Onderwerp Aanvullend onderzoek dassenburcht en roofvogelhorsten Gulbroek

Ons kenmerk Z25-3444

In het kader van het anti-verdrogings- en natuurontwikkelingsproject Gulbroek heeft Florian Bijmold (boswachter ecologie Staatsbosbeheer, beheerteam Veluwe Noord) dit voorjaar aanvullend onderzoek gedaan naar de dassenburcht en roofvogelhorsten die in het plangebied aanwezig zijn.

Bijlage: Resultaten aanvullend onderzoek dassenburcht en roofvogelhorsten in plangebied Gulbroek.

Wijzigingsvoorstel te behouden
bosstructuren (Florian Bijmold 23-02-2026)

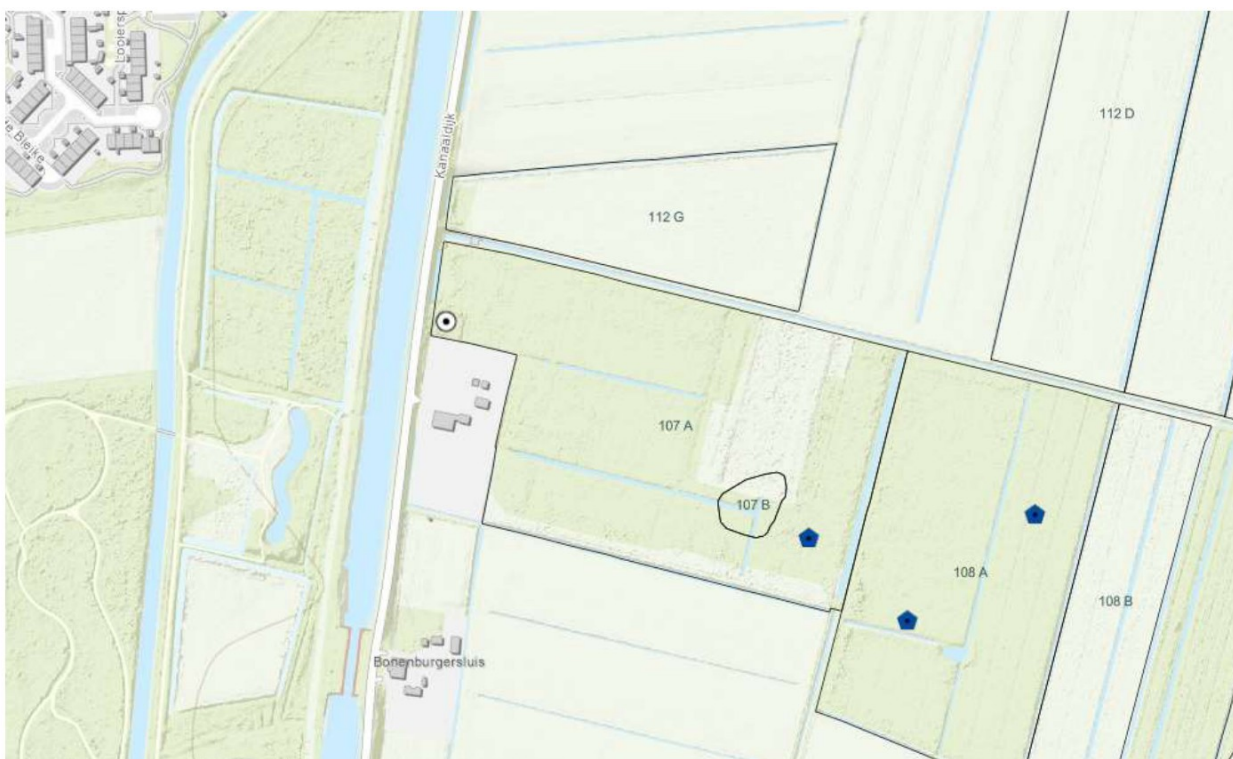
- In het plangebied is een nieuwe buizerdhorst in aanbouw aangetroffen. Deze nestboom moet gespaard blijven, inclusief het bos in een straal van 50 m rondom de nestboom. De ontwerptekening dient hierop te worden aangepast.

- Een oude buizerdhorst die eerder in het plangebied is aangetroffen is momenteel niet meer aanwezig (het nest is geheel verdwenen). Op deze locatie hoeft dus geen (extra) bos gespaard te blijven. De ontwerptekening dient hierop te worden aangepast.

- In het plangebied is de reeds bekende havikshorst nog steeds aanwezig. Het is een oude horst die echter in potentie nog steeds geschikt is om in te broeden. Deze nestboom moet dus gespaard blijven, inclusief het bos in een straal van 50 m rondom de nestboom. Dit was reeds voorzien op de ontwerptekening (geen aanpassing nodig).

Tijdens de inventarisatie 1^e ronde werd een nieuwe buizerdhorst in aanbouw ontdekt. Net buiten de contouren van het behouden bosdeel. Er zal dus bos/ bomen om de buizerdhorst behouden moeten blijven. De bekende buizerdhorst in het naastliggende bosdeel wat we zouden behouden is niet meer aanwezig. Daar zouden we dan een deel van dat bos kunnen verwijderen. Het is natuurlijk allemaal maatwerk. Het havikshorst zit er nog en dat bosdeel blijft behouden.

Dan nog een belangrijk punt: Afgelopen najaar hebben wij op verzoek van Adrie Hottinga van de Natuurvereniging het oude bosdeel van zw elzen met elzenzegge ook de contouren ingetekend op het bijgevoegde kaartje. Dit 'oude' bouseilandje dient behouden te blijven.

Volgend uit deze bevindingen is in de bijlage een schets opgenomen met een aanpassingsvoorstel voor de te behouden bosdelen. Dit is inclusief een stukje oud en goed ontwikkeld elzenbos, waarvan we eerder hebben vastgesteld dat het beschermingswaardig is. Ons voorstel is om het ontwerp aan te passen aan de hand van deze schets.
